Добавление 5 – Правила № 6 ООН

Пересмотр 6 – Поправка 2

Дополнение 27 к поправкам серии 01 – Дата вступления в силу: 10 октября 2017 года

Единообразные предписания, касающиеся официального утверждения указателей поворота для механических транспортных средств и их прицепов

Приложение 1 изменить следующим образом:

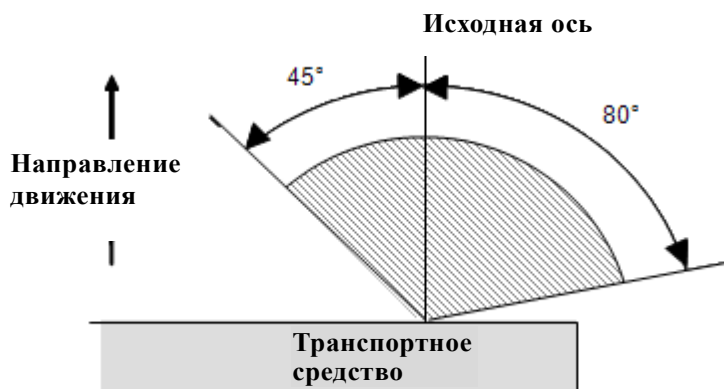
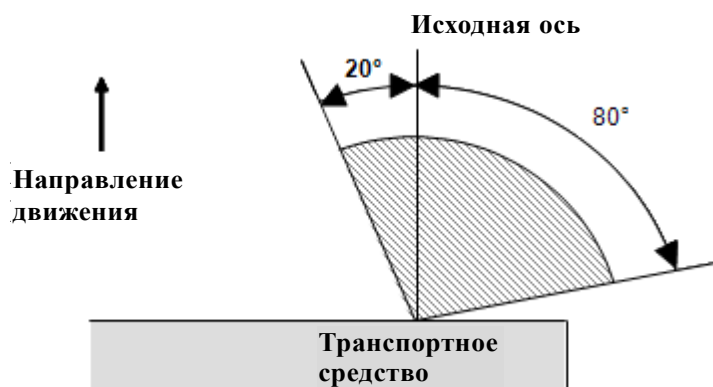
Категория 1b: для установки на расстоянии менее 20 мм от фары ближнего света и/или передней противотуманной фары.

Под плоскостью Н для огней, предназначенных для установки с этой плоскостью на монтажной высоте менее 750 мм над уровнем грунта

Плоскость Н: "горизонтальная плоскость, проходящая через исходный центр огня"

Категории 2a и 2b: указатели поворота, предназначенные для установки на задней части транспортного средства...
